私たちは柏崎刈羽原発の 閉鎖を訴えています

「柏崎刈羽・科学者の会」リーフレット No.5 2010年2月1日発行 編集：菅波 完

7号機再循環ポンプモーターケーシングの安全性に関する 原子力安全委員会および原子力安全・保安院への質問状

7号機再循環ポンプモーターケーシングの 安全性に関する申入れ

図1 佐渡海盆東縁の断層構造

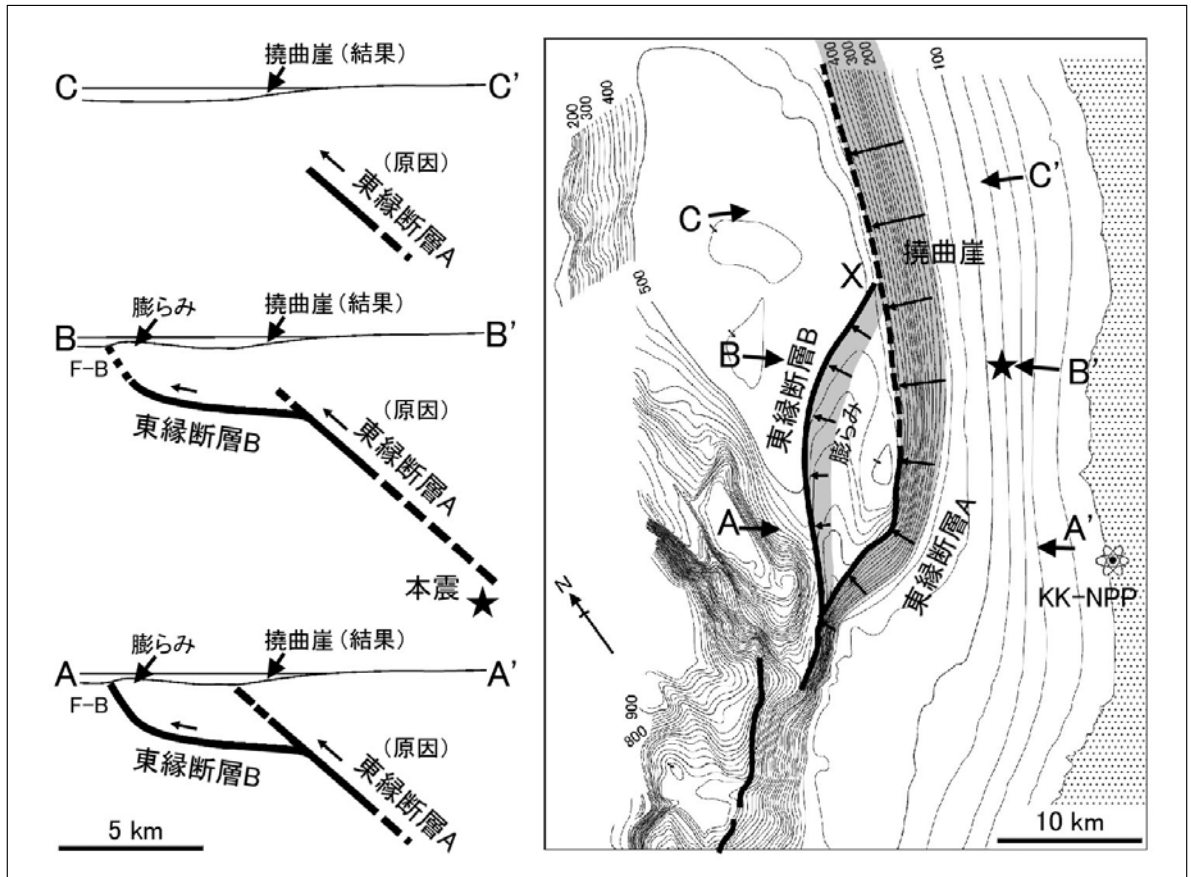
東電と政府⁵⁾は、A-A'断面の位置において、上記とほぼ同様の断層構造を提示し、その断層面の地下深部で2007年中越沖地震が発生したとしている。すなわち、筆者らの見解と全く同様の断層モデルが提示されている。東電・政府がF-B断層（褶曲群）とするものは、佐渡海盆東縁断層Bの上半部である（図1）。明らかに、2007年中越沖地震はF-B断層そのものではなく、その地下への延長部（佐渡海盆東縁断層A）で発生している。F-B断層が起震断層であると記述すると、震源位置とは異なる場所にある活断層が地震を起こしたという誤解を与えかねない。このため、F-B断層を2007年中越沖地震の起震断層であると記述することは、避けた方がよいと思われる。

なお、東電・政府は、B-B'断面の位置では音波探査記録に断層構造が見られないことを理由に、佐渡海盆東縁断層Aの位置に活断層は存在しないと主張した⁵⁾。しかしそれは、大変な矛盾を引き起こすことになる⁹⁾。なぜならば、2007年中越沖地震は、B-B'断面地下の佐渡海盆東縁断層Aの位置にある東傾斜の逆断層が引き起こした地震であるからである。佐渡海盆東縁断層Aという名称を用いないとしても、その位置に活断層がなければならぬことは自明のことである。

- (a) 断層構造に関する見解に大きな相違はない。佐渡海盆東縁断層Aから低角逆断層である佐渡海盆東縁断層Bが派生するモデルでよい。
- (b) 佐渡海盆東縁断層A上方の崖（筆者らの言う撓曲崖）は、佐渡海盆東縁断層Bの分布範囲より（図1のX地点より）北東方向へ50 km以上連続している。その間には、何等の不連続もない。
- (c) 2007年中越地震の本震位置（B-B'断面深部）において、音波探査記録に断層構造は見えない。しかし、その地震を引き起こした活断層は必ずある。
- (d) 変動地形形成を説明する際、筆者ら（半無限体における食い違い理論）と東電・政府（断層関連褶曲）との間に少し違いがある。ただし、両者とも(a)のモデルを想定しており、佐渡海盆東縁断層B（F-B断層）は短波長の膨らみを、佐渡海盆東縁断層A（それに相当する活断層は）その上方の撓曲崖を成長させることに異論はない。
- (e) 筆者らは佐渡海盆東縁断層Aは、図1のXより北東へ連続すると考えるが、政府は音波探査記録に基づいてXより北東には活断層はないと考える。

上記(a)(d)によれば、佐渡海盆東縁断層 A の活動がその上方の撓曲崖の形成に深くかかわっていることは確実である。すなわち、佐渡海盆東縁断層 A の活動が「原因」となって、「結果」である撓曲崖が成長する。(b)は、その「結果」が連続していることを示している。したがって、(e)における東電・政府の主張は、「原因」は途切れるが、「結果」だけが連続しているということを述べていることになる。この点をどのように説明されるのか質問した（してきた）のであるが、答えは（今までも）全くなかった。音波探査記録に断層が見えないことを根拠としておられたが、上記(c)を認めながらの主張には大きな矛盾があると言わざるを得ない。音波探査記録には見えない海底活断層があることは確かなことであり、音波探査記録に見えないことを根拠に活断層の存在を否定することはできない。

現在、佐渡海盆東縁部の活断層長は36 kmとされている。しかし、「結果」は50 km以上連続しているのであるから、「原因」も50 km以上と考えるのが常識である。プログラデーションの構造が見えることや、西傾斜の角田弥彦断

付図1 再循環ポンプモータケーシング減衰定数の
測定データ
(原子力学会講演予稿(1985年)と同じ図、
東芝レビュー Vol.41, No.1 よりコピー)

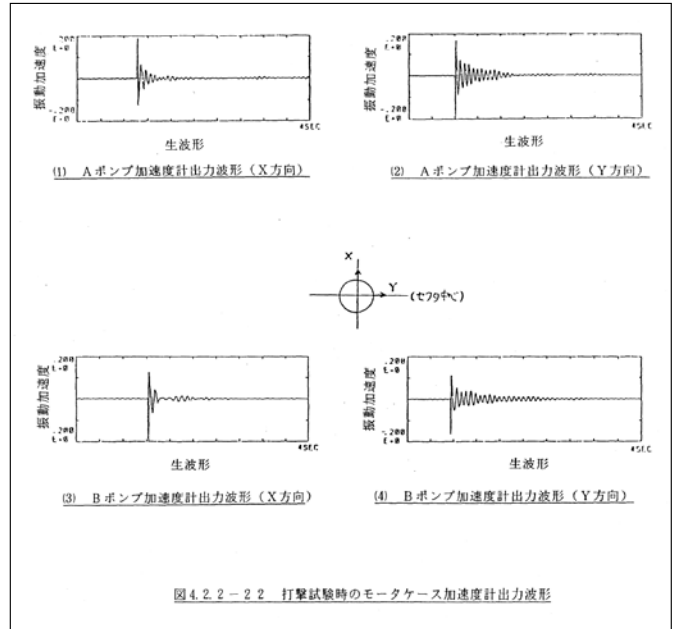
しかし、これらの研究成果は、RIP減衰定数の確かな値として3%を設計に用いてよいとするには不十分なものである。3)の2つの学会報告に示された実験データは「設備小委22-3-1 添付資料ABWRの開発経緯につい

て参考資料」にある図面と同じもので、付図1に示すように1回の高温加振試験で得られた4つのデータ点があるのみで、そのエラーバー(測定誤差範囲)もついていない。1)の共同研究報告書は入手できていないが、近藤正道参議院議員が入手した2)の調査報告書をみると、昭和61年度報告書に簡単な打撃試験の自由減衰曲線が記載されているのみで、減衰定数の値は求められていない。しかも、打撃方向により、また、試験体により減衰の様子が大きく異なるという結果が報告されている。

が大きく異なり、かつ条件によっては1%台の値も観測されるということである。一方、付図1のデータは、加振試験によると記されているが、共にRIPケーシングの減衰特性を観測していることに変わりなく、測定条件次第で3%を割るような値が観測されることを意味している。付図1の報告には複数のRIPを用いたのかどうか、条件を変えて調べたのかどうか、という記載はまったくない。

付図2 打撃試験出力波形(原子力工学試験センター RIP 確証試験
(昭和61年度)、図4.2.2)

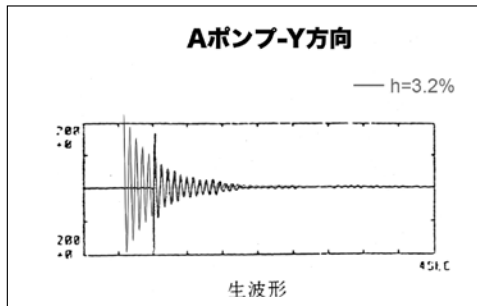
付図2に、同報告書に示された打撃試験出力波形を示す。われわれはここに描かれたAポンプX方向とY方向、BポンプX方向とY方向の4つの出力波形の減衰の様子から減衰定数を計算した。Aポンプ・Bポンプ共、X方向の出力波形はビート(うなり)の加わった不規則な減衰を示しており、減衰定数を求めるのは困難であった。Y方向にもビートがあるが、各ピークの振れ幅を半対数グラフ上にプロットしてその勾配からおよその減衰定数の値を求めた。Aポンプでは $3.2 \pm 1\%$ 、Bポンプでは $1.8 \pm 0.5\%$ と求まった。

付図3 付図2におけるAポンプY方向の出力波形と減衰定数3.2%の波形との重ね合わせ

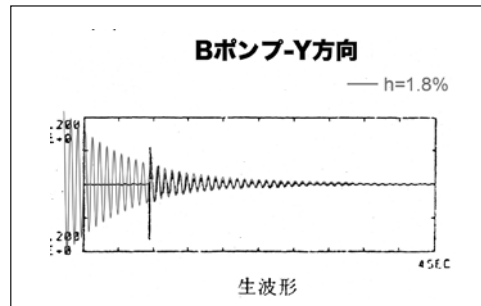
この値の妥当性を確認するため、減衰定数3.2%および1.8%の減衰曲線を描かせ、付図2の出力波形と重ね合わせたのが付図3および付図4である。両者ともよく一致している。

この打撃試験の結果が意味するところは、ポンプあるいは打撃の方向など条件のちがいによって減衰定数の値

付図6 7号機原子炉基礎版上の加速度応答スペクトル、基準地震動 S_2 による応答と観測記録の比較

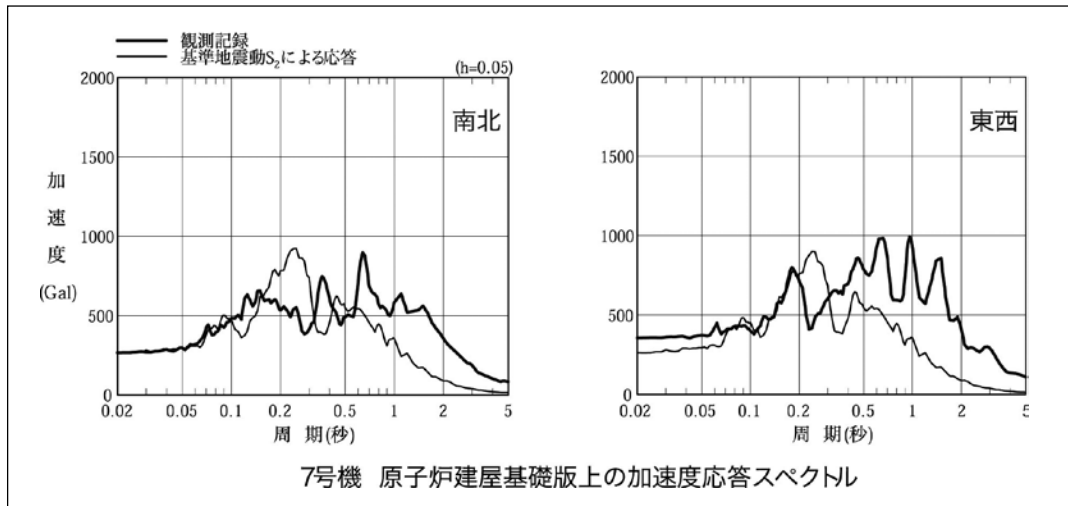
減衰数3%で計算しながら300ガルの地震動で106MPa、450ガルの地震動で142MPaの軸圧縮応力が発生するのに対し、健全性評価では1%（3%）で解析して613ガルで105MPaである。前者が大きすぎるか後者が小さすぎる。地震スペクトルのちがいがあっても、つじつまが合わない。因みに7号機原子炉建屋基礎上の加速度応答スペクトルを基準地震動 S_2 と観測記録とで比較すると、付図6に示すようにRIPケーシングの固有周期である0.1秒付近は同程度の加速度値になっており、発生応力142MPaと105MPaの差を説明するのは困難だと考えられる。工事認可申請時に用いた減衰定数が3%であることははなはだ疑わしい。

付図5 再循環ポンプモーターケーシング減衰定数の測定データ
(PVP-Vol.364, Seismic Engineering, ASME1998, pp347-353, Fig.7)

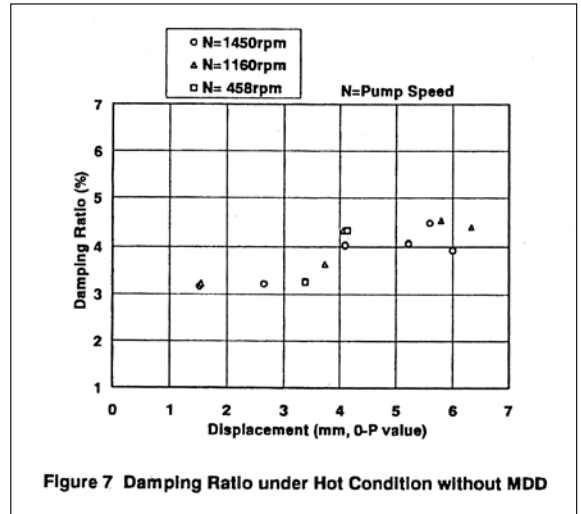
[註1] 当初、東京電力が設計時3%を用いた実験的根拠として県設備小委に示した1998年のASME国際会議報文* (後に時間順序がちがうと指摘され撤回し、原子力学会講演予稿(1985年)に差し換え)は、その半分は永久磁石を用いたダンパーの性能を論じたもので、減衰定数に関する包括的な研究論文とは言い難い。付図5に減衰定数の測定結果を示す。付図1に較べれば測定点も多少多く(13点)、ポンプ回転数を変えてのデータ点も含まれているが、用いた器械(ポンプ)は1台のみであり、また加振方向も1方向のみである。RIPケーシングに取りつけたパッドと容器(Vessel)との接触が減衰条件に影響すると述べているのであるから、さまざまな

条件について包括的にRIPケーシングの減衰定数を求めるのであれば設計条件を定める上で必要な普遍的な実験データにはなり得ない。しかも、この実験データにもまたエラーバーの記入がなく、本文中で誤差の大きさについても論じていない。また、付図1が下端変位0.4mmから1.4mm付近のデータであるのにくらべ、下端変位1.5mm以下の測定データがない理由も不明である。減衰定数の大きさが材料の内部摩擦ではなく、主として外的な機器部材との接触や摩擦によって決まるのであるから、その条件を見きわめることの必要性は明らかである。この論文もまた、JEAG4601に記載されている「実験等に基づきその妥当性が確認された場合」には到底該当しないと考えられる。
